JMK 94187/2023

Vysvětlení zadávací dokumentace III

Nemocnice Vyškov – centrum přirozeného porodu

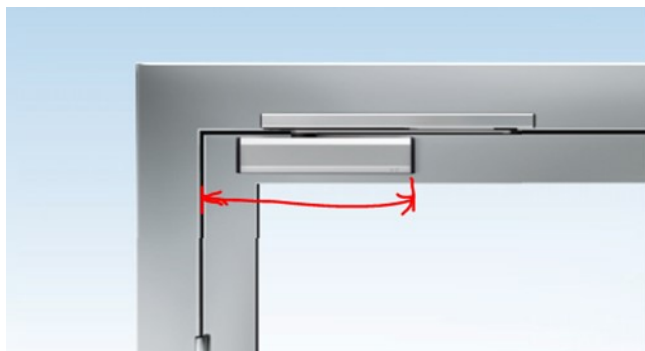
b. u pozice Z4, Z8, Z9 - nelze na požární dveře použít samozavírač se zpožděním + velikost vedlejšího křídla pro zabudování samozavírače s koordinátorem musí být minimální šíře 450mm viz. obrázek:

samotné tělo zavírače má rozměr 319 mm, a musí být umístěn v předepsané vzdálenosti od osy otáčení křídla, proto nelze osadit na křídla pod 450mm šířky.

b. Dle informací dostupných v době zpracování projektové dokumentace (konzultováno s jedním z největších výrobců samozavíračů na trhu) je navrhované provedení možné již od velikosti křídla 370 mm. Vzhledem k profilaci hliníkových prvků prosklených stěn je toto při požadavku na minimální světlost průchodu 350 mm (což je parametr, který kóta ve schématech dotčených výrobků udává) reálná velikost křídla. Abychom však nezavdávali důvod k podezření možné diskriminace jiných potenciálních dodavatelů, upravujeme výrobky následovně:

- u výrobků Z9 (SO 01) a Z4 (SO 03) pasivní křídlo změněno na pevné zasklení (zůstává tak pouze jeden samozavírač bez nutnosti koordinátoru,

- u výrobku Z8 (SO 03) upravena celková šířka na 1600 mm, čímž se minimální světlost průchodu při otevření pasivního křídla zvětšuje na 400 mm (aktuálně konzultováno s dalším velkým výrobcem samozavíračů, který proveditelnost dle daného parametru rovněž potvrdil).
- u výrobku Z5 (SO 03) rovněž upravena celková šířka na 1600 mm, neboť se jedná o dveře ve stejné chodbě naproti dveřím Z8 (estetické důvody).
